至近のプラント状況や試験結果を踏まえた
実施計画Ⅲ 第1編 第18条, 第19条, 第25条の
変更について

2020年9月14日

東京電力ホールディングス株式会社

対象条文	適正化の概要
第18条 原子炉注水系	<原子炉注水> 注水量の確保：24時間以内の注水停止をLCOから除外 待機要求：専用D/Gを持つ系統に限定しない 注水量増加幅：1.0m ³ /h → 1.5m ³ /h に変更 <RPV/PCV温度> 温度を測定により確認できない場合には、温度を評価する
第19条 非常用水源	削除
第25条 格納容器内の不活性雰囲気維持機能	運転確認項目の一部変更 （窒素封入圧力の確認、窒素濃度の確認の削除）

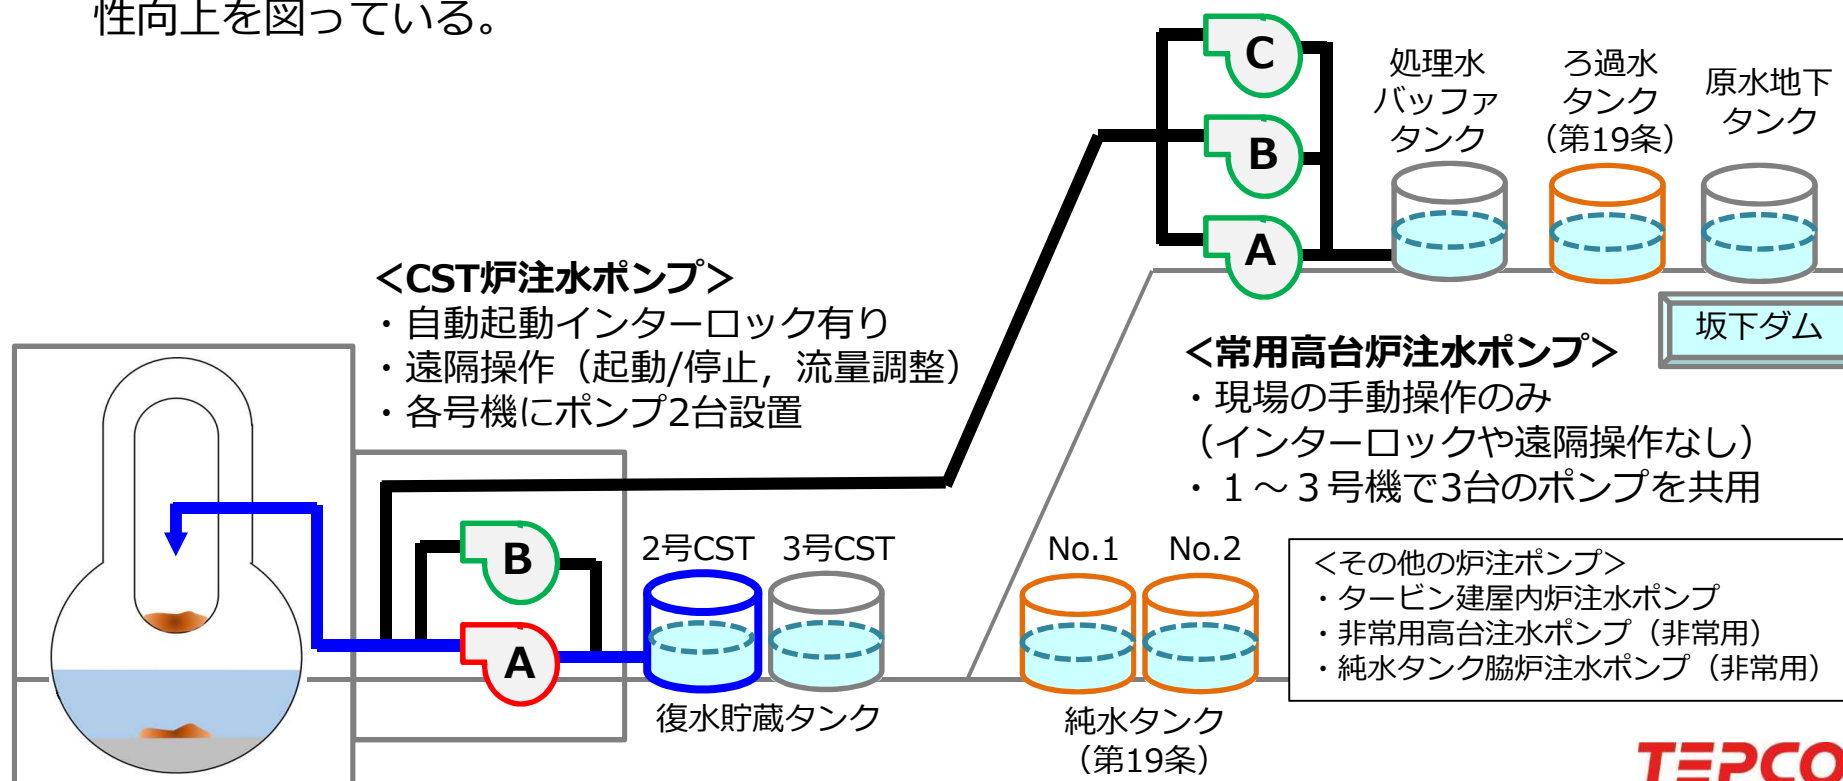
- 2019年度に実施した1～3号機の原子炉注水停止試験の実績から、一時的な原子炉注水の停止による温度上昇などの影響は限定的であることを確認。
- また、実績から評価されるRPV底部温度が80℃に至るまでの時間余裕は10日以上であるため、従来の評価に基づき連続注水を前提として待機要求に専用D/Gを持つ系統や注水1日分の水源をLCOとして設定していたプラント状況から復旧時間余裕は拡大しており、電源や水源の確保を含めた原子炉注水系の復旧時間余裕は十分に確保されている状況。
- 一方、長期間の注水停止による炉内状況の変化については知見が少ないこと、また復旧対応にかかる時間を十分に確保することから、10日以上の間時間余裕の範囲内であっても、むやみに長時間の停止を許容すべきものではない。
- 従って、第18条では、許容する原子炉注水の停止は10日に十分な余裕がある範囲内で、24時間に限定することとする。さらに注水停止中は1時間に1回RPV/PCV温度を確認する。

1号機	2号機	3号機
試験結果	試験期間	2019年10月	2019年5月	2020年2月
	注水停止時間	約49時間	約8時間	約48時間
	温度上昇率(最大)	約0.01℃/h	約0.2℃/h	約0.01℃/h
80℃到達までの時間余裕		10日以上		
24時間の注水停止による温度上昇		約0.3℃	約5℃	約0.3℃
(参考) 従来の評価		約5℃/h (24時間でおよそ120℃の温度上昇)

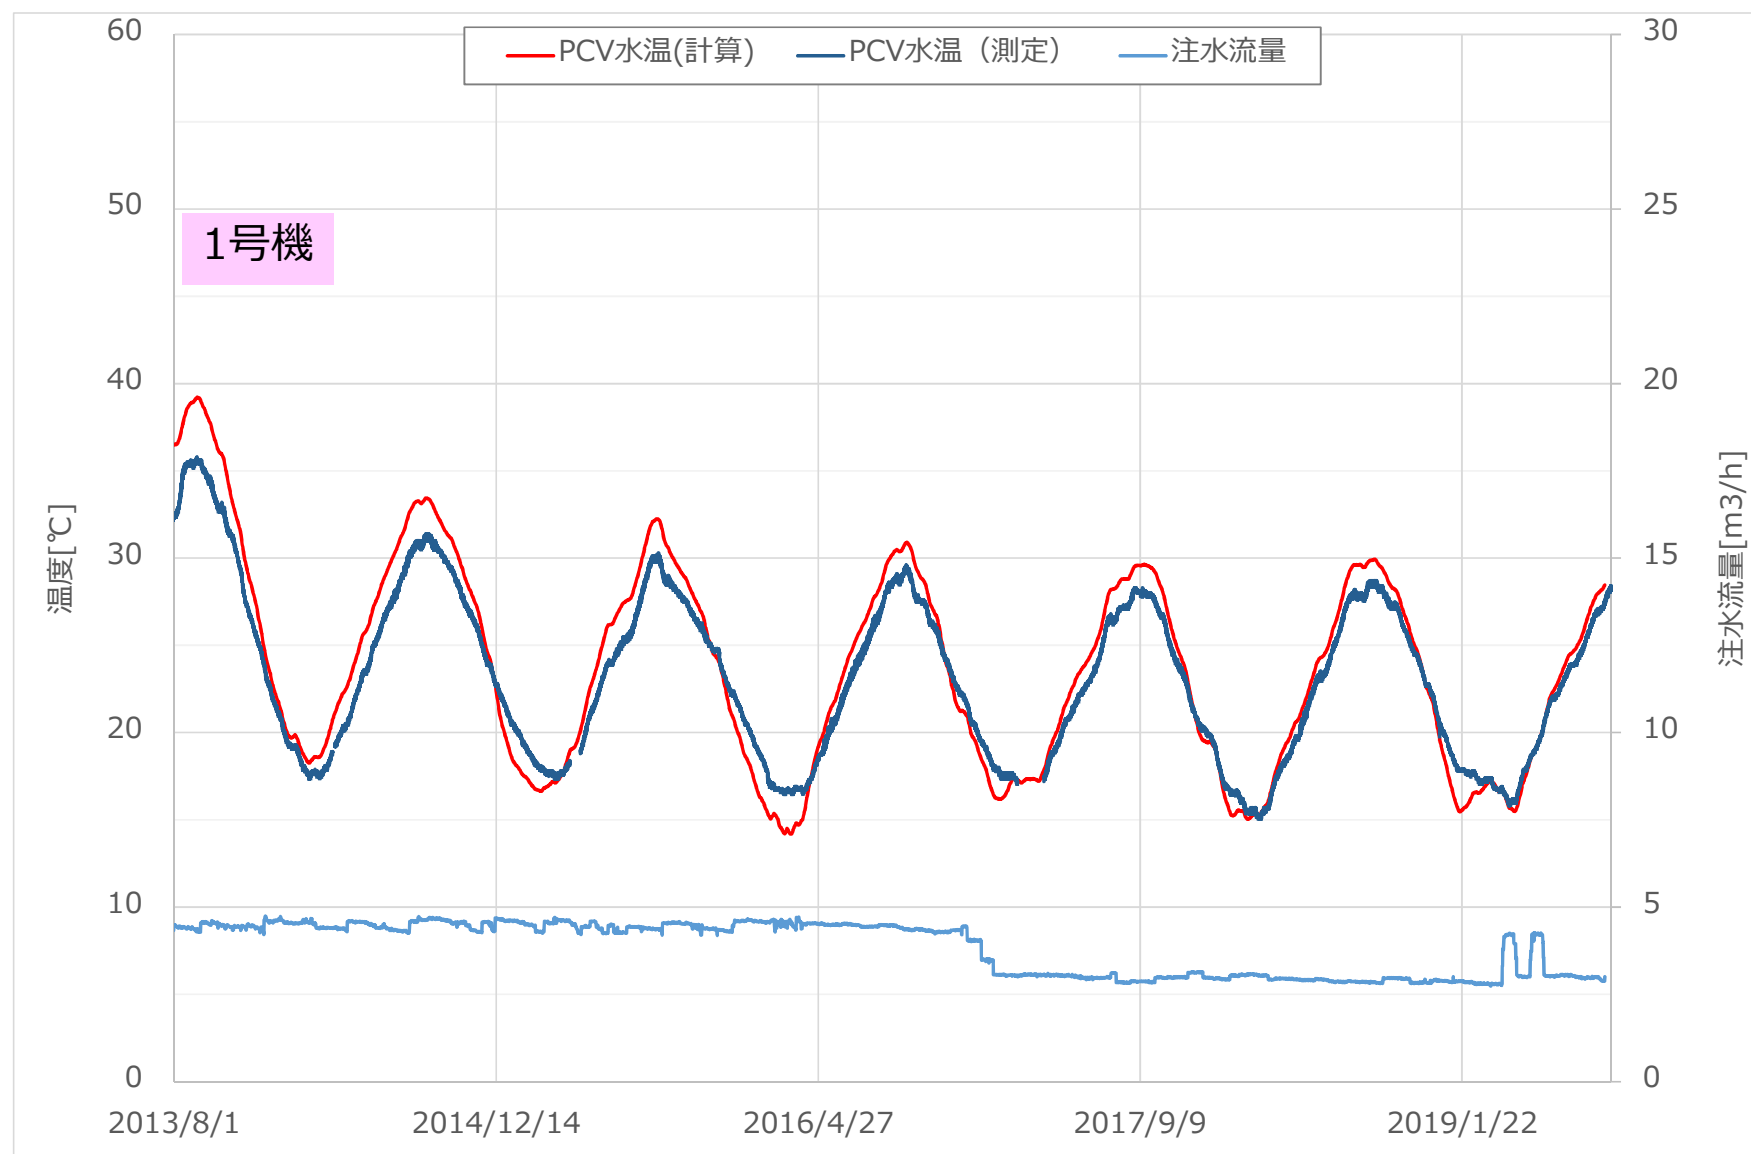
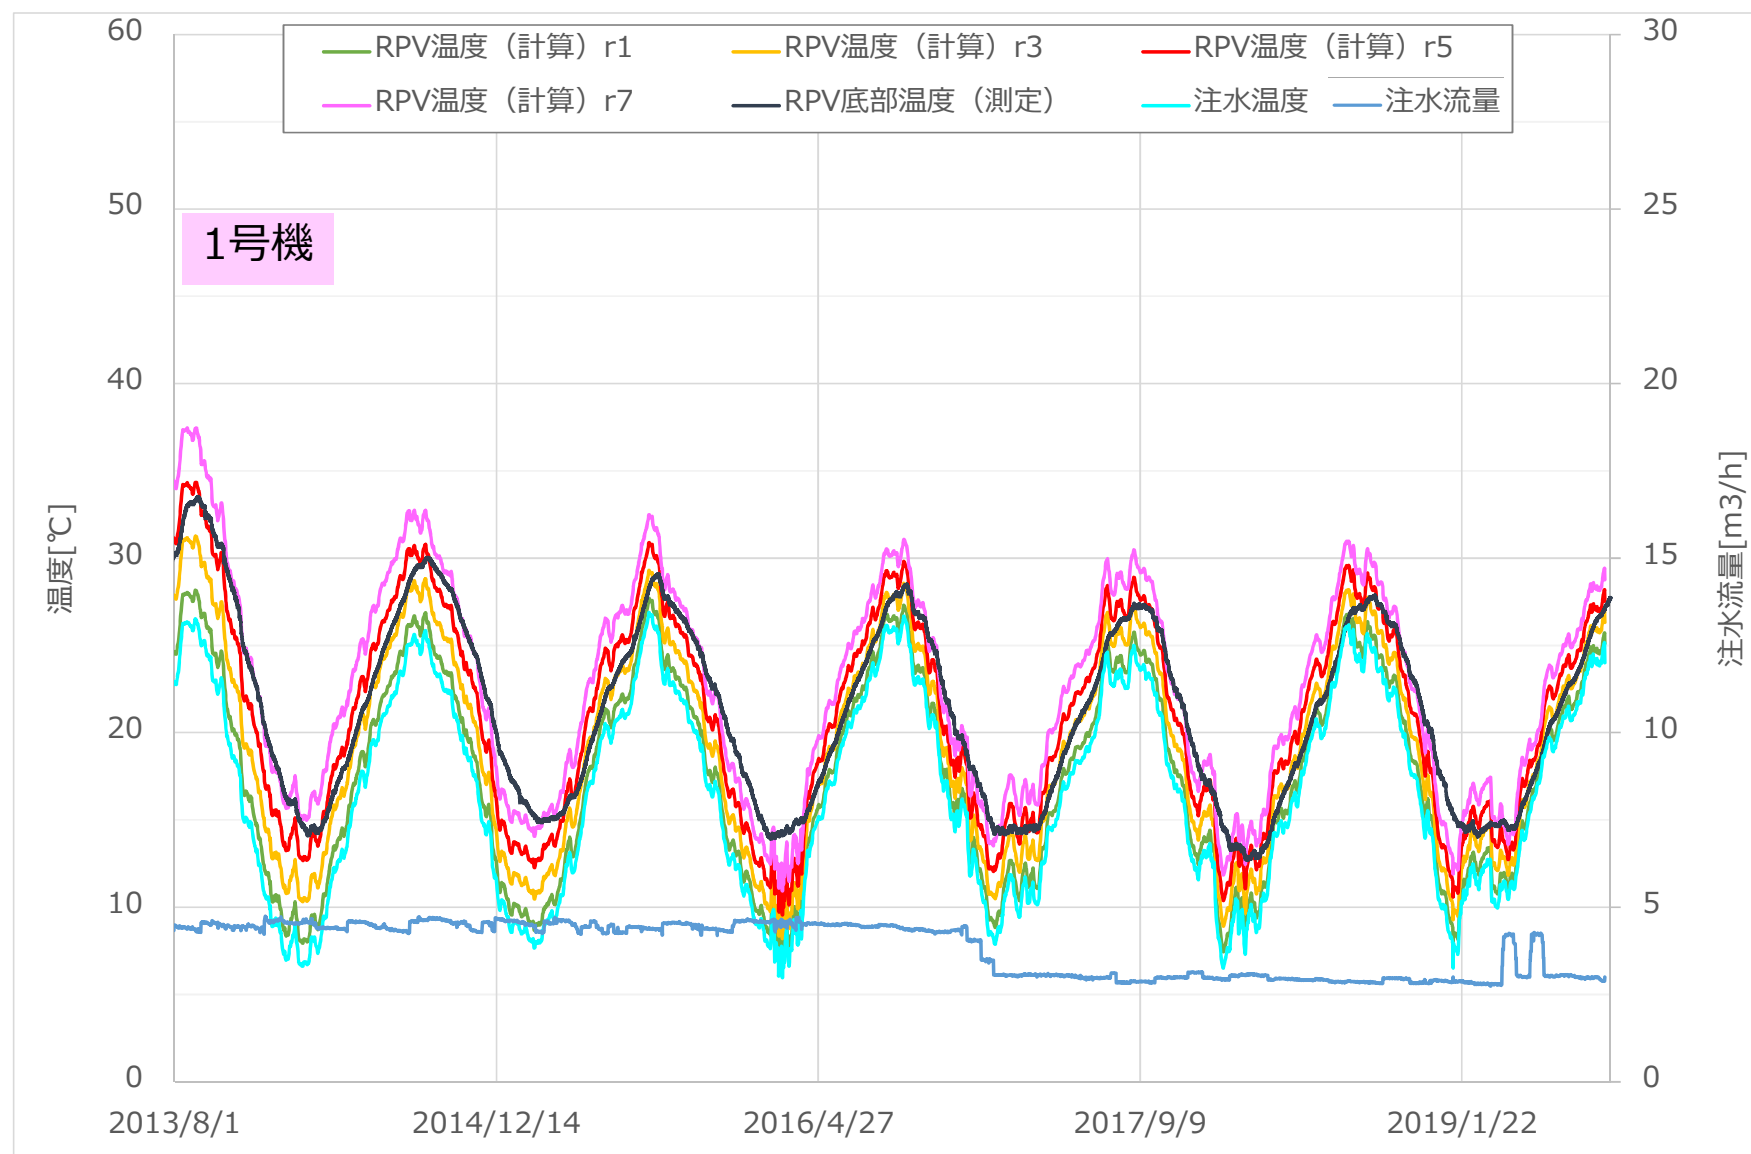
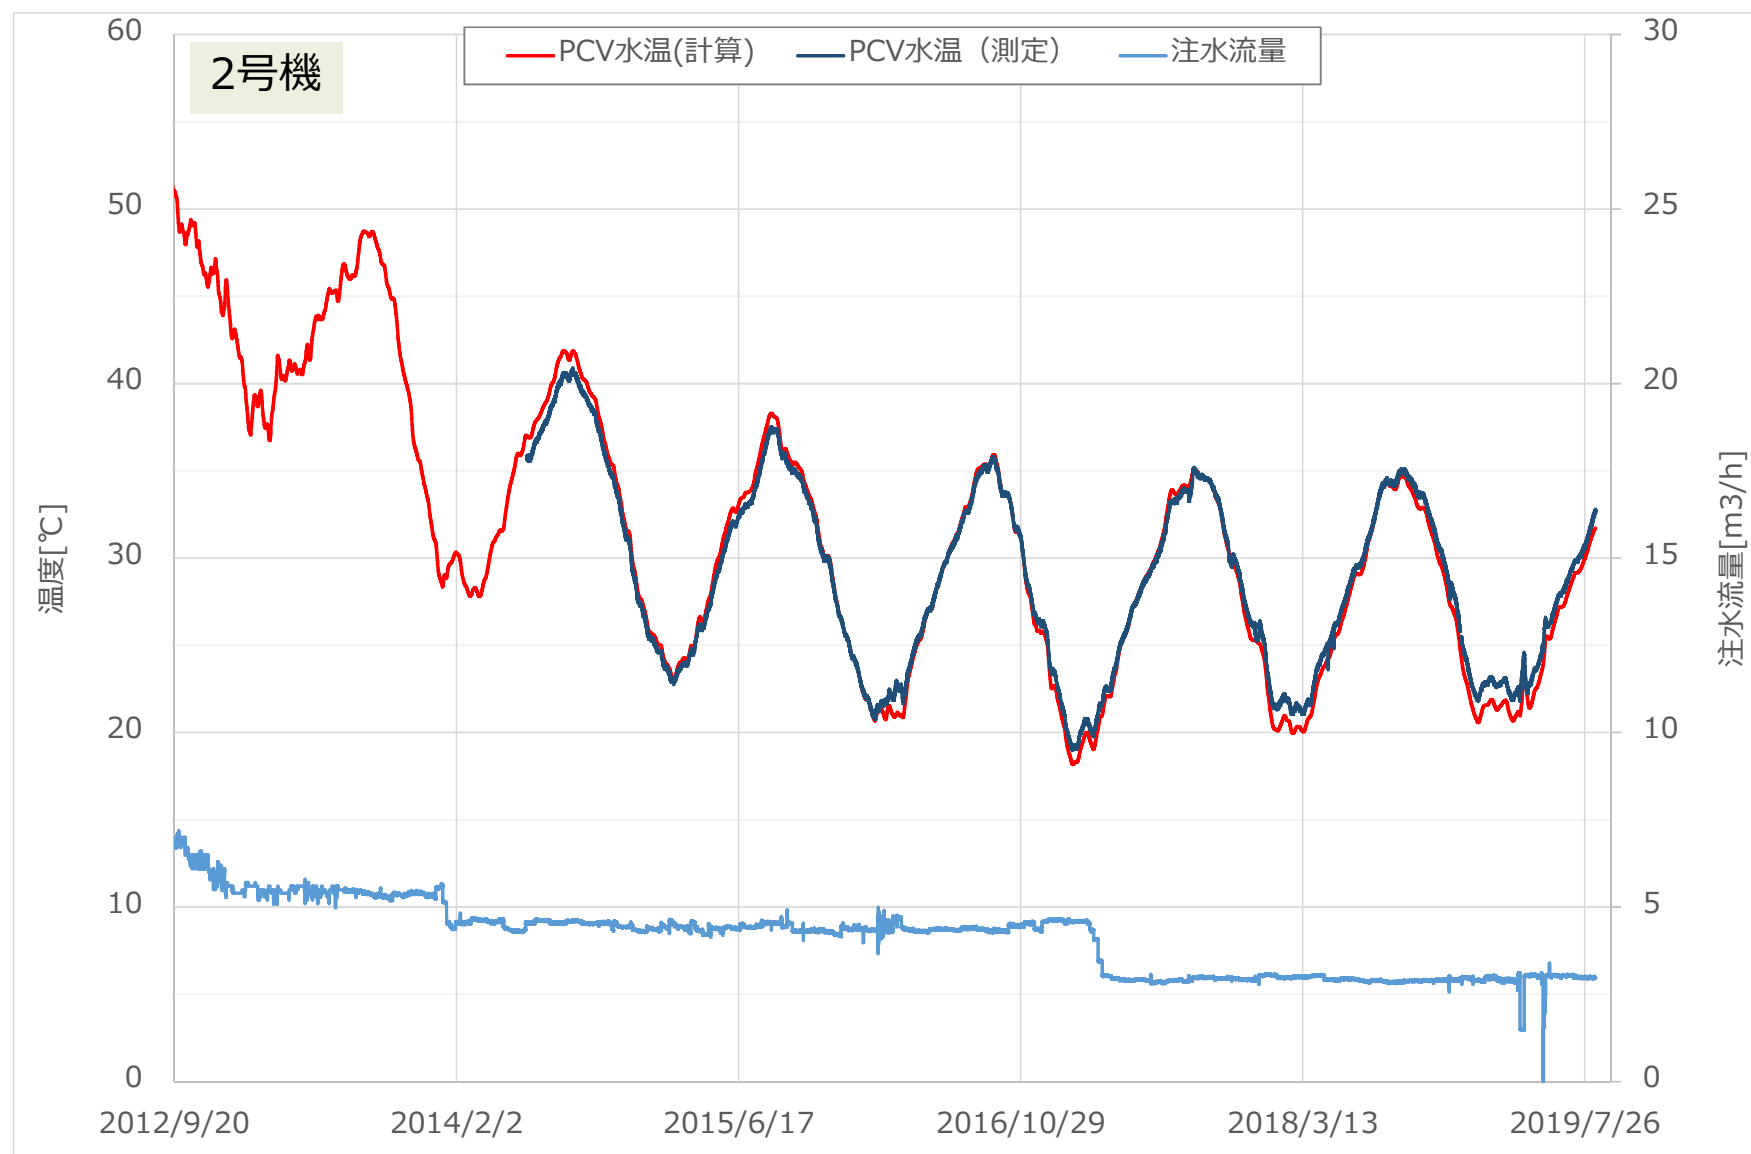
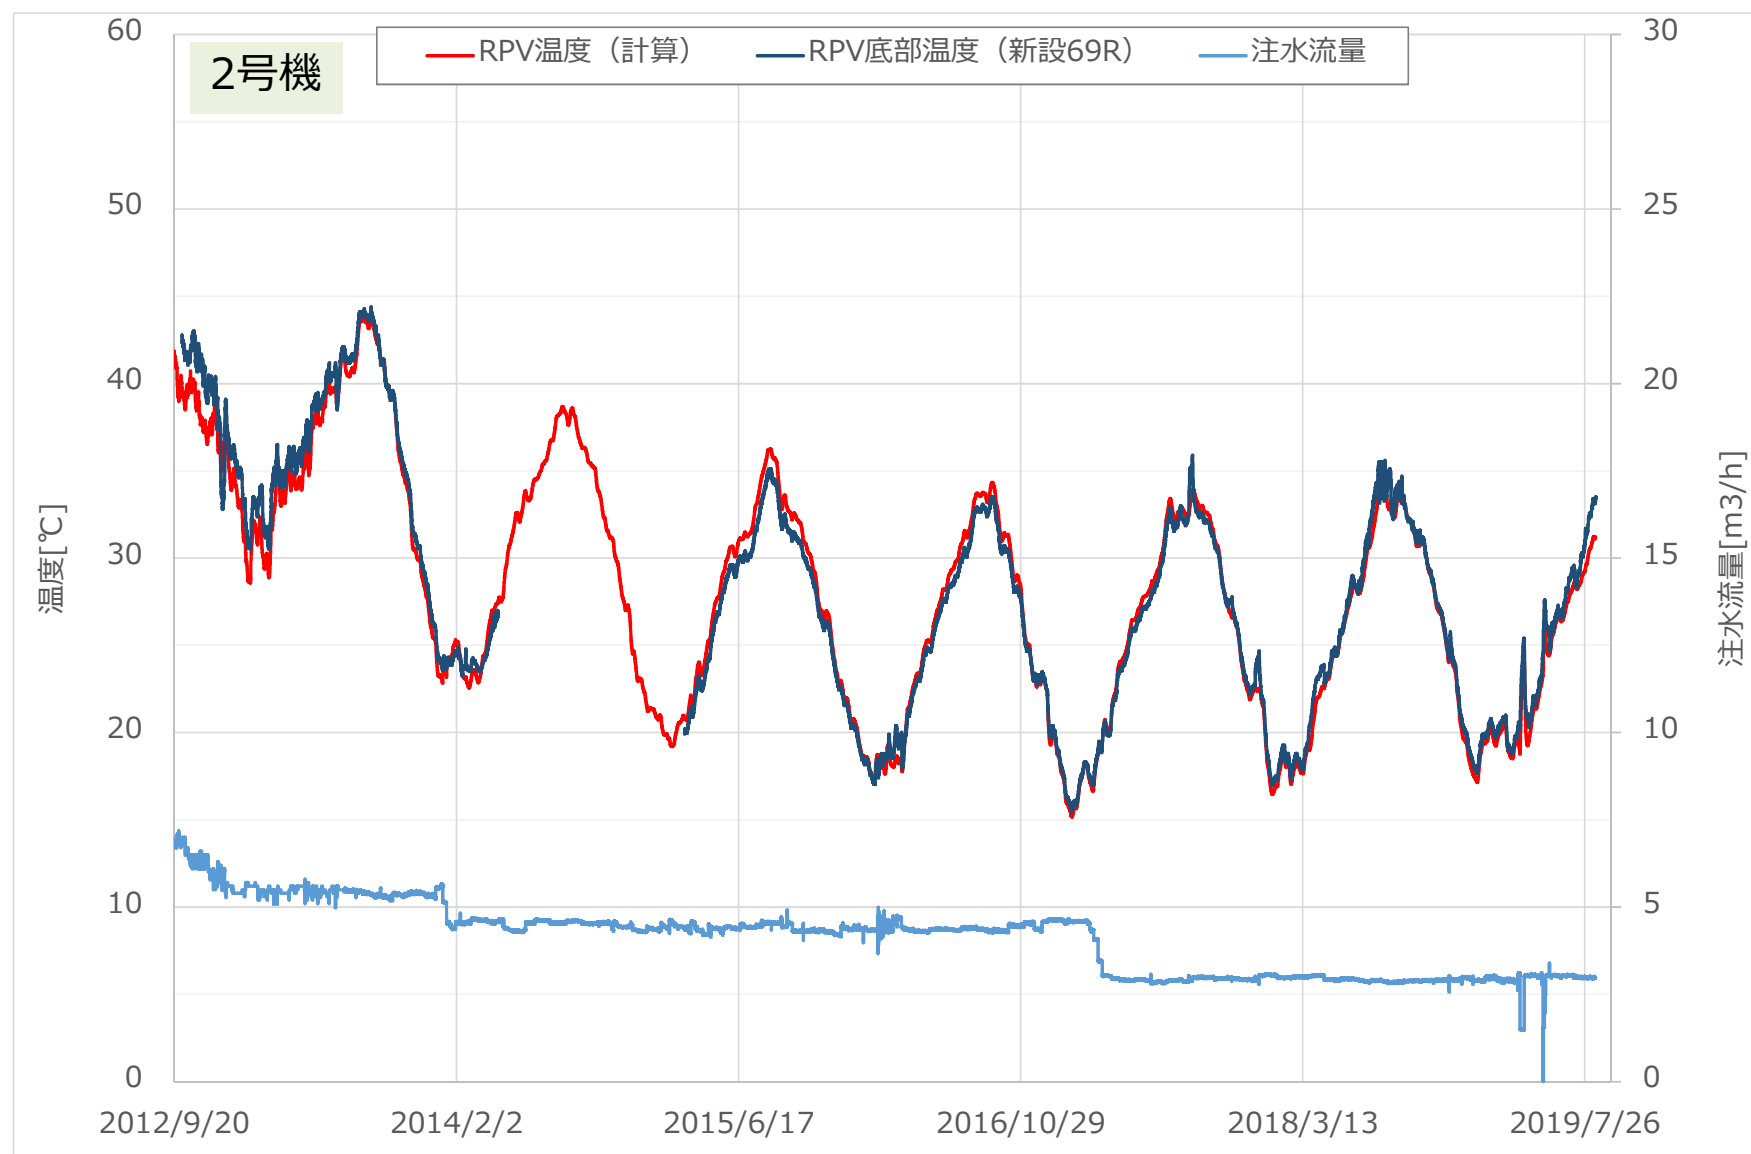
- 原子炉の冷却状態にかかるこれまでの検討や，データ蓄積に伴う知見拡充などにより，熱バランスモデルによる温度計算によって，RPV底部温度やPCV温度を概ね評価可能となってきた。
- 熱バランスモデルによる温度評価には，一定の不確かさはあるものの，以下のことから，RPV底部温度やPCV温度の運転上の制限を確認し，燃料デブリの残留熱を適切に除去していることの確認に適用可能である。
 - ① これまでの実績から，評価値と実測値の差分は，既設温度計の不確かさ（最大20℃以内）の範囲内であること。
 - ② 評価条件を適度に保守側に設定するなどにより，不確かさの影響を軽減すること。
- なお，注水停止中のRPV底部温度やPCV温度についても，注水停止試験の実績では，概ね評価の範囲内であったが，注水停止時の影響については不確かさが大きいことから，注水停止中については評価による温度確認は適用しないものとする。

- RPV/PCV温度が実測可能な状況では実測による温度確認を優先
- 注水停止中は温度評価は適用不可
- 温度確認が出来ない状況下で注水が停止した場合、24時間以内であってもLCO逸脱
